SJ PARTS SALES BULLETIN 2023

SJHシリーズ用 袋ナット 形状変更 SJH Series cap nut shape change

フレーム下部・ブレーキライニング用小ねじ 形状変更

GSH用 直流電源生産終了
Power supply for GSH discontinued

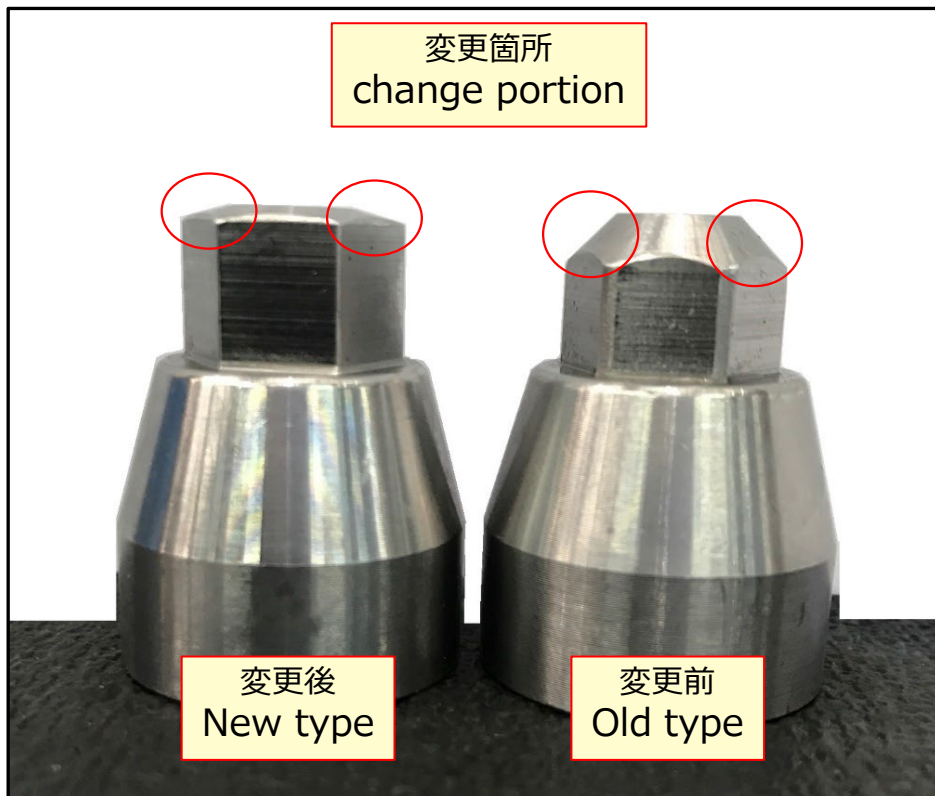
SJHシリーズ用袋ナットの六角部の形状が変更されます。
この変更は袋ナットの着脱性向上を目的としています。

The hexagonal shape of the cap nut for SJH series has been changed.
This change is intended to improve the ease of attaching and detaching the cap nut.

赤丸部の形状を変更する事で袋ナットスパナの掛かりが向上し、力を入れた際に工具がより外れ難くなります。

Changing the shape of the red circle improves the catch of the cap nut spanner.

変更時期は変更前在庫の完売後からとなります。

New type will be shipped after old type sold-out.
